Hinweis auf Montagefehler, Drehdurchführung DDF 2-080-1-P4-E10

Beim betroffenen Produkt handelt es sich um die Drehdurchführung DDF 2-080-1-P4-E10, SCHUNK ID Nr. 0323093.

Note on assembly fault, Rotary feed-through DDF 2-080-1-P4-E10

Zusammenbauzeichnung

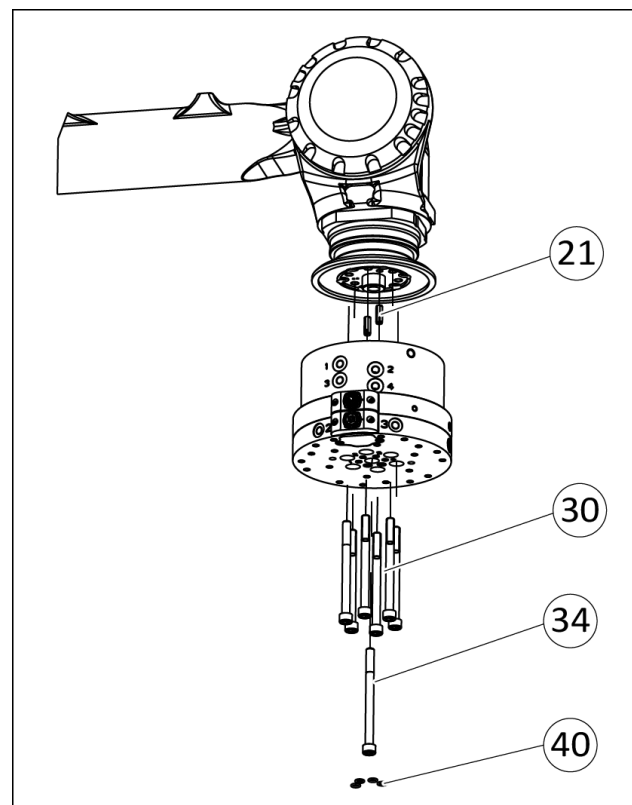
Sechs Befestigungsschrauben (30), die mit dem Produkt geliefert wurden, sind zu lang.

Bei Einbau dieser zu langen Schrauben wird die mittlere Schraube (34) höher als erwartet belastet, was zu einem vorzeitigen Ausfall der Schraube führen kann. Wenn die mittlere Schraube (34) bricht, kann sich die DDF 2 bis zu 5 mm trennen. Zu diesem Zeitpunkt wird die Einheit über die verbleibenden sechs Schrauben gehalten.

Um die Belastung auf die mittlere Schraube (34) zu reduzieren, müssen die fehlerhaften sechs Schrauben (30) getauscht werden.

Hierzu liefern wir einen Schraubensatz und empfehlen, die gelieferten Komponenten bei der nächsten geplanten Wartung auszutauschen.

Pos.	Beschreibung	Anzahl
21	Zylinderstift : $\varnothing 6 \times 24$ mm	2
30	Schraube: M10 x 125 mm	6
34	Schraube: M10 x 130 mm	1
40	O-Ring: 6.00 x 2.00 mm, NBR 70	4

Assembly drawing

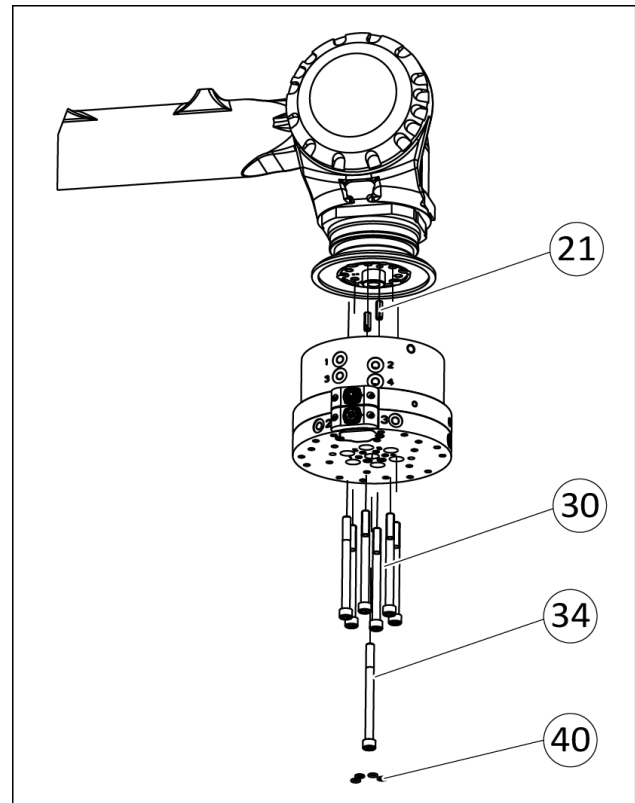
Six of the attachment screws (30) that were delivered with the unit are too long. If these long screws are installed, the middle screw (34) is loaded higher than expected, which can lead to a premature failure of the screw. If the middle screw (34) were to break, the DDF 2 may separate slightly, up to 5mm. At this time, the unit is held by the remaining six screws. To reduce the load on the middle screw (34), the faulty six screws (30) must be replaced. For this purpose, we supply a screw set and recommend replacing the delivered components at the next planned maintenance.

Item	Description	Quantity
21	Dowel Pin : Ø6 x 24 mm	2
30	Screw: M10 x 125 mm	6
34	Screw: M10 x 130 mm	1
40	O-ring: 6.00 x 2.00 mm, NBR 70	4
